VYSVĚTLENÍ / DODATEČNÉ INFORMACE Č. 2 K ZADÁVACÍ DOKUMENTACI

Název veřejné zakázky:	Digitální mamografický RTG přístroj
Zadávací řízení:	Nadlimitní veřejná zakázka na dodávky, otevřené řízení
Evidenční číslo zadavatele:	O-2020-5
Evidenční číslo ve VVZ:	Z2020-035269

Zadavatel:	Nemocnice Jihlava, příspěvková organizace
Zastoupena:	MUDr. Lukášem Velevem, MHA
Sídlo:	Vrchlického 59, 586 33 Jihlava
IČ: 0090638	DIČ: CZ00090638
Bankovní spojení:	18736–681/0100, KB, a.s.
e-mail:	sekretariat@nemji.cz
tel:	567 157 540
fax:	567 301 212

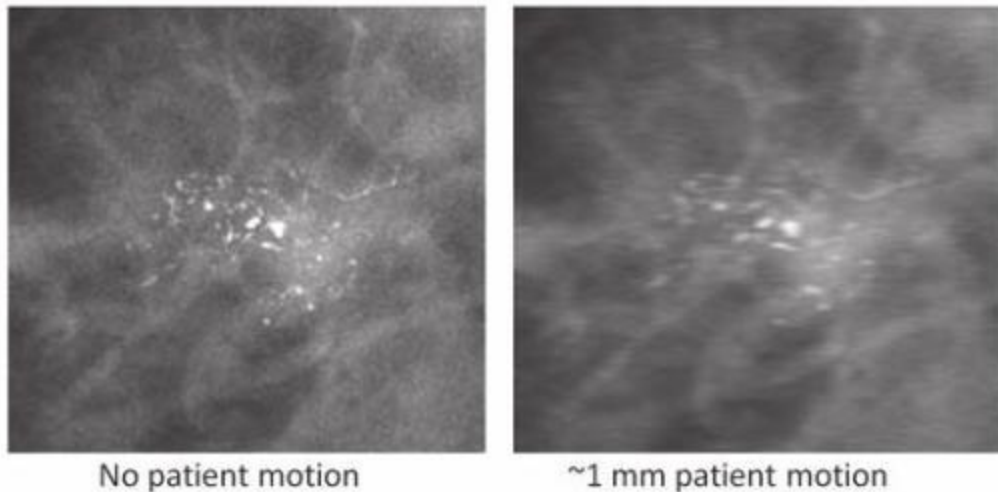
Tento parametr upřednostňuje přístroj s největším skenovacím úhlem jako nejvhodnějším, ale neřeší ani celkový počet snímků při tomosyntéze, ani celkovou dobu provedení tomosyntézy což spolu bezprostředně souvisí. Čím větší úhel a počet snímků tím se prodlužuje čas vyšetření a také tím větší zátěž pacienta.

Tomosyntéza je důležité doplňkové vyšetření a zadavateli by měla přinést více obrazové informace s dostatečným rozlišením blízkých struktur ve vyšetřované tkáni. Na základě důkladného průzkumu trhu a dostupných technologií mamografických zařízení, specifikoval zadavatel hodnocené parametry technické úrovně předmětu plnění tak, aby co nejlépe reflektovaly potřeby a požadavky klinického pracoviště. Potenciální nevýhody, které uvádí tazatel ve svém dotazu, nelze považovat za dostatečně relevantní argumenty, neboť:

- a) eliminace pohybového artefaktu je především o disciplinovanosti a dostatečném odborném proškolení pacienta od personálu, k pohybu pacienta může dojít jak v např. patnácté vteřině, tak i v první vteřině vyšetření, narůstající délka vyšetření sice zvyšuje riziko pohybového artefaktu nicméně při užitečném využití času (více projekcí) přináší také více informace/obrazových dat

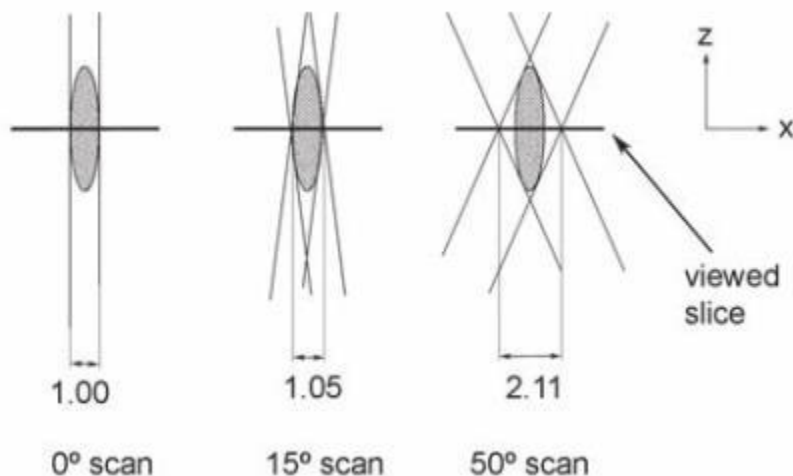
Zobrazené objekty jsou nejostřeji zobrazeny u systémů s malým úhlem skenování. Následující obrázek ukazuje porovnání konvenčního 2D snímku s systémem tomosyntézy se dvěma různými skenovacími úhly.

Každý objekt je zobrazen tím ostřeji, čím menší je jeho průmět na detektor v celém rozsahu skenování. Jestliže průmět objektu u 2D snímku je 1 (hypotetické číslo), v případě systému s úhlem skenování $\pm 7,5^\circ$ je to 1,05, zatímco v případě systému $\pm 25^\circ$ je to 2,11, tj. průmět objektu na detektoru je více než 2x větší než je vlastní velikost objektu.

Větší úhel skenování proto snižuje prostorové rozlišení.

- b) menší skenovací úhel může zapříčinit ostřejší výsledný obraz, ale nemusí se správně zobrazit překrývající se struktury ve vyšetřované tkáni – kvalita výsledného obrazu (prostorové rozlišení) nezávisí jen na velikosti skenovacího úhlu, ale i na vyspělosti použitého hardwaru a softwaru

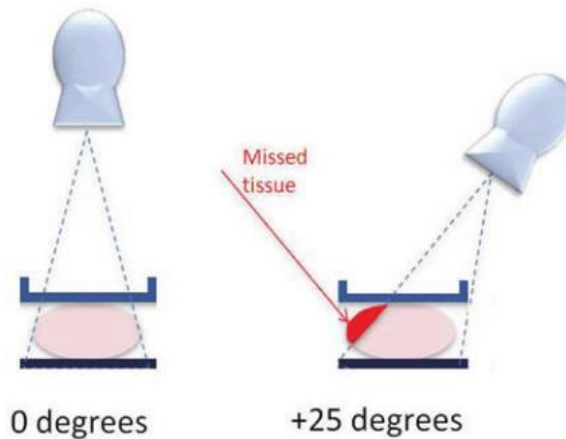
Na obrázku je tato část zobrazena v případě kyvu rentgenky $\pm 25^\circ$, v porovnání s objemem zobrazeným při stacionárním 2D snímku.

Při tloušťce komprese 8 cm a skenovacím úhlu $\pm 25^\circ$ je FOC na obou stranách redukováno o cca 4 cm. Celkový objem prsu, který lze zobrazit, je tedy redukován o cca 8 cm.

„Chybějící“ data musí být při rekonstrukci tomosyntetických vrstev nahrazeny vypočtenými hodnotami (interpolací dat), v důsledku čehož se zvyšuje úroveň šumu a mohou vzniknout artefakty.

- c) tomosyntéza je jako doplňkové vyšetření při potřebě většího množství obrazové informace a při jejím použití již známa diagnosticky hodnotná oblast vyšetřované tkáně a záleží tedy na správném napolohování tkáně tak, aby tato oblast spadala do FOV, z uvedeného grafu navíc vyplývá, že by každé vyšetření tomosyntézou mělo být zatíženo šumem/artefaktem v důsledku chybějících dat, takže menší úhel problém neřeší pouze redukuje

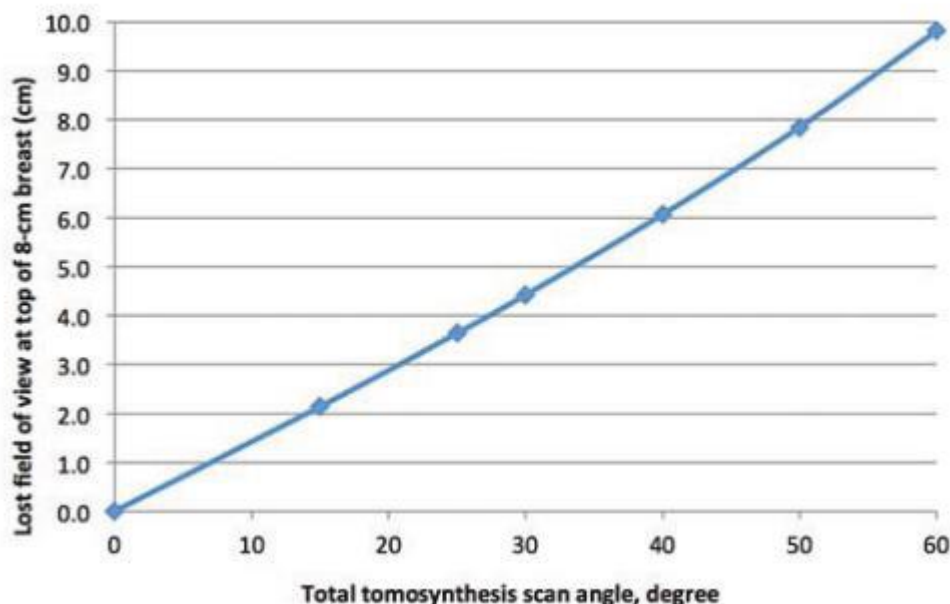
Následující graf ukazuje efekt ztráty FOV v závislosti na úhlu skenování. Je zřejmé, že např. systém s úhlem skenování $\pm 7,5^\circ$ je ztráta FOV pouze něco málo přes 2 cm, zatímco v případě systému $\pm 25^\circ$ je to 8 cm.

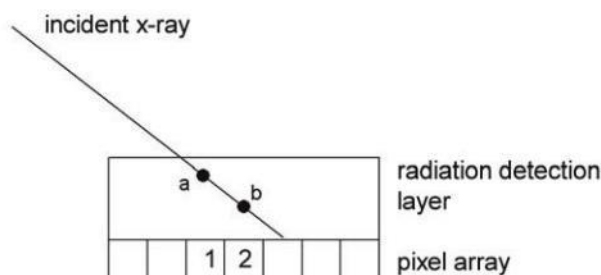
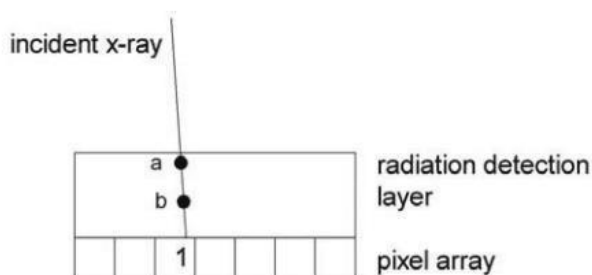
vyšším skenovacím úhlem dochází k degradaci rozlišení obrazu v důsledku příliš šikmé trajektorie dopadu rtg záření na detektor.

Následující obrázek ilustruje tuto situaci. V případě úhlu dopadu záření blížího se 0° dopadá rtg záření více méně kolmo na detektor a v případě dopadu záření do vrstvy detektoru v bodě A se promítne energie záření do pixelu 1. Při další expozici v rámci shodné tomo sekvence ale v důsledku většího úhlu v případě absorpce v bodě B ovlivní záření hodnotu pixelu 2, přestože teoreticky zobrazuje shodné objekty jako v případě předchozí expozice.

V případě systému s menším úhlem skenování je tento efekt výrazně menší, nedochází zde k žádné degradaci rozlišení. Bez ohledu na to, zda je energie záření absorbována v bodě A nebo B, vždy ovlivní shodný pixel 1.

- d) popsáný princip je neduhem detekční vrstvy detektoru a je potřeba řešit na úrovni výrobce zařízení, a ne u koncového zákazníka
- e) výrobci mamografických zařízení využívají různých HW a SW nástrojů, přičemž optimalizace poměru úhlu/počtu projekcí/tloušťky řezu je v režii daného vývojového oddělení, a ne koncového zákazníka, pro zadavatele je mimo jiné důležitý kvalitní výsledný obraz s dostatečnou možností postprocesingu (MPR, MIP, MiniP) - práce s tloušťkou rekonstruovaných řezů
